改善箇所説明図

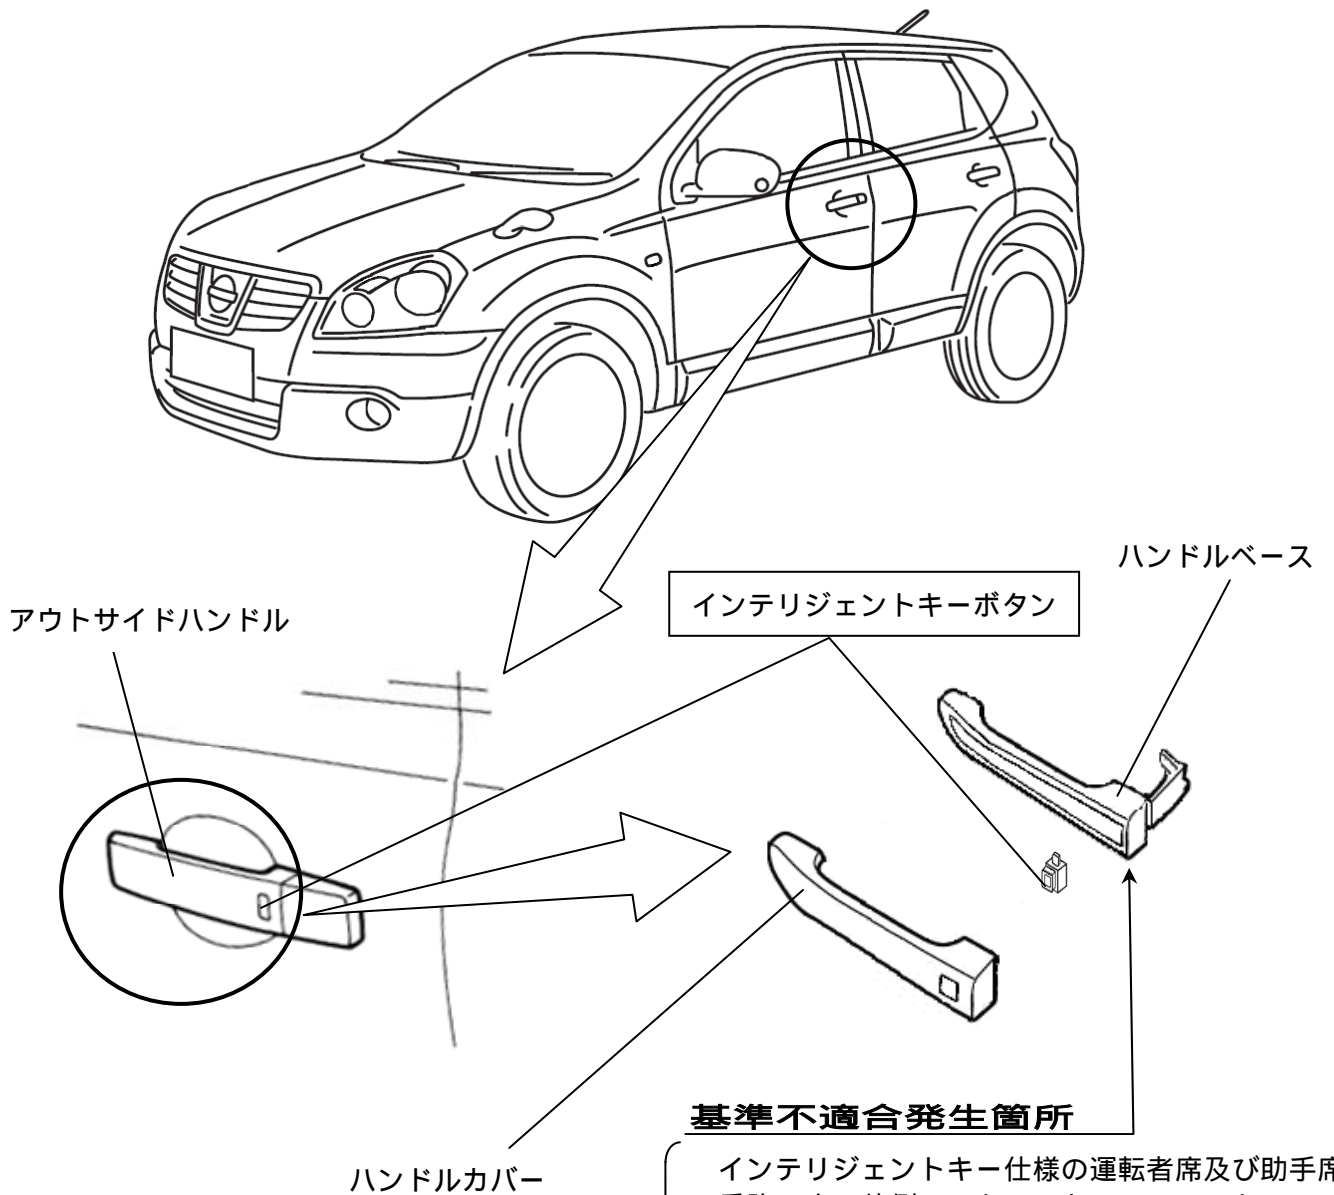
インテリジェントキー仕様の運転者席及び助手席の乗降口扉の外側ハンドルにおいて、ハンドルベースとハンドルカバーとの間に隙間が開いているため、扉を開いた際に当該ハンドルが引っ掛かって戻らないことがある。そのため、確実に扉を閉じることができないおそれがある。

全車両、当該ハンドルカバーの隙間を点検し、隙間があるものは、インテリジェントキーボタンを修正する。

識別：銀色のシールをモデルナンバープレートの右横に貼り付ける。
